**SILKEBORG KOMMUNE 2010**  
**7. TILFØJELSE TIL NOTAT NR. 1 AF MARTS 2010**

Projekt : 1390900491  
Projektleder : Bjarne Moeslund  
Kvalitetssikring : Klaus Schlüsen  
Revisionsnr. : Endelig udgave  
Godkendt af : Henrik Vest Sørensen  
Udgivet : Oktober 2010

Oversigt over det beregnede vandspejl ved medianmaksimumsvandføring i forhold til kravvandspejlene i den oprindelige henholdsvis den gældende version af regulativet for Gudenåen.

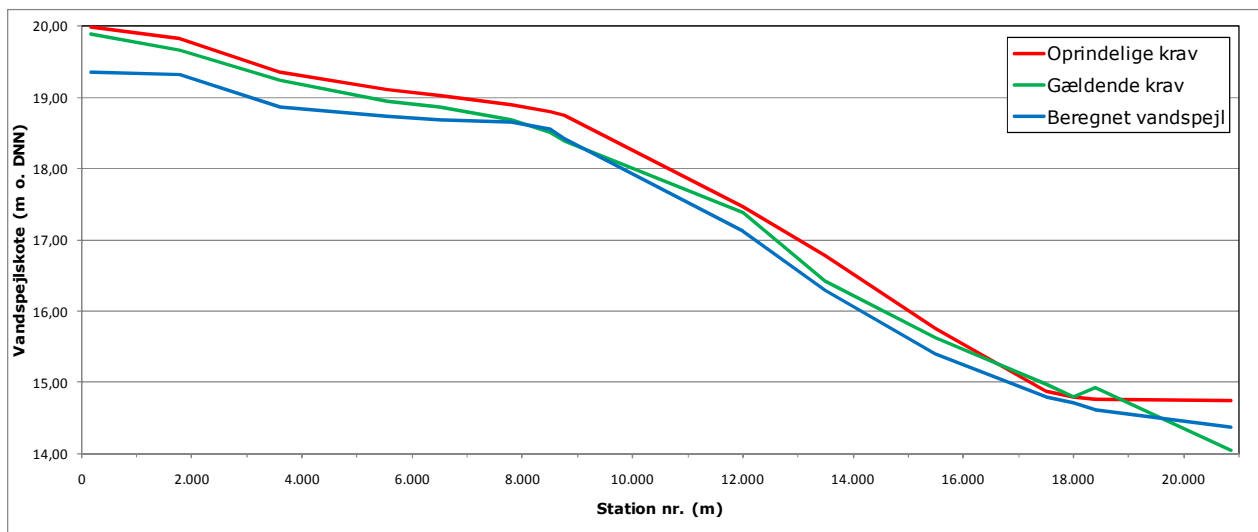
Sammenholder man de i notatet beregnede vandspejlskoter ved medianmaksimumsvandføring med de gældende kravkoter i stedet for de oprindeligt vedtagne kravkoter, viser det sig, at kravet til vandføringsevne ikke er opfyldt på tre stati-

oner, nemlig på to stationer omkring Svstrup Bro samt på den nederste station ved munden af Borre Å, se nedenstående tabel og figur. Det skal bemærkes, at beregningerne er baseret på ganske få skala aflæsninger, hvorfor de ikke har samme sikkerhed, som beregninger, der er baseret på skala aflæsninger ned over hele strækningen.

Overskridelserne ved Svstrup Bro er så små, at de ligger inden for rammerne af den usikkerhed, som det beregnede vandspejl er behæftet med, mens overskridelsen ved Borre Å er så stor, at den på det foreliggende grundlag må anses som reel.

Overskridelsen på den nederste station (ved Borre Å) er så stor, at det giver anledning til at betvivle rigtigheden af den gældende kravkote i station 20.849 m. Det skal nævnes, at det er meget vanskeligt at beregne en retvisende vandspejlskote, når man ikke kender vandspejlskoten længere nedstrøms, i dette tilfælde vandspejlskoten i den opstrøms ende af Tange Sø. Det har ikke været muligt at afgøre, om kravkoterne for den nedre del af strækningen i det gældende regulativ er resultater af fejlbehæftede beregninger eller om der er tale om skrivefejl.

Medvirkende til at betvivle rigtigheden af kravkoten på den nederste station på strækningen er også, at der i det gældende regulativ er fastsat en kravkote ved station 18.400 m, Indløb Kongensbro Bro (14.93), der er højere end kravkoten 400 meter længere opstrøms i station 18.000 m Ved Kongensbro (14.80). Dette er naturstridigt og kan ikke forvaltes.

*Lægges de i det gældende regulativ angivne kravkoter til grund for vurderingen af de beregnede vandspejlskoter ved medianmaksimumsvandføring, er der små overskridelser af kravene på to stationer ved Svostrup Bro og en større overskridelse nederst på strækningen, ved munden af Borre Å.*

*Overskridelserne ved Svostrup Bro er så små, at de – den generelle usikkerhed og beregningsgrundlaget taget i betragtning – må anses for ubetydelige.*

*Overskridelsen nederst på strækningen er ikke blot behæftet med den usikkerhed, der følger af usikkerheden på beregningerne, men også af den usikkerhed, der skyldes påvirkningen af vandspejlet i åen fra Tange Sø. Dertil kommer, at kravkoterne i det gældende regulativ for den nedre del af strækningen*

*gen kan være fejlbehæftede. Disse forhold tilsammen gør det umuligt at vurdere, om overskridelsen er resultat af en fejlbehæftet kravkote, eller om der er tale om en overskridelse, der skyldes forandringer af det grødefrie vandløbs vandføringsevne.*

*Sidstnævnte taler for en granskning af kravkoterne på den nedre del af strækningen.*
